DODATEČNÉ INFORMACE Č. 9 K ZADÁVACÍM PODMÍNKÁM

Název veřejné zakázky:	Domov pro seniory Havlíčkův Brod - přístavba
Evidenční číslo veřejné zakázky:	VZ 632814
Identifikační údaje o zadavateli	
Název:	Kraj Vysočina
Sídlo:	Žižkova 1882/57, 587 33 Jihlava
IČ:	708 90 749
Veřejná zakázka podle předmětu:	Veřejná zakázka na stavební práce
Forma zadávacího řízení:	Otevřené řízení
Limit veřejné zakázky:	Nadlimitní

Seznam strojů a zařízení str. 1819.pdf:

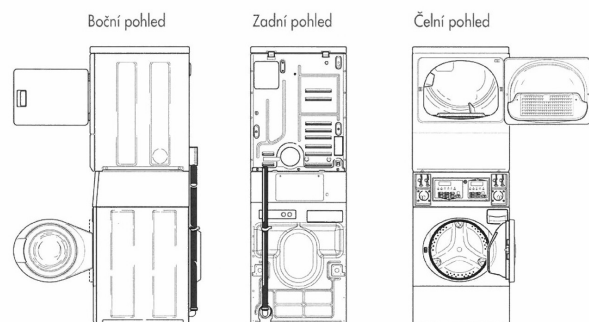
Ve výkresové dokumentaci a Seznamu strojů a zařízení ZTI (str. 18,19) jsou uvedeny sestavy pračky a sušiče v počtu 4 ks, ve výkazu výměr jsme je nenašli. Prosím tedy o upřesnění.

V případě praček a sušiček se jedná o samostatné movité předměty, které nejsou předmětem plnění veřejné zakázky a nebudou tak uchazeči oceňovány.
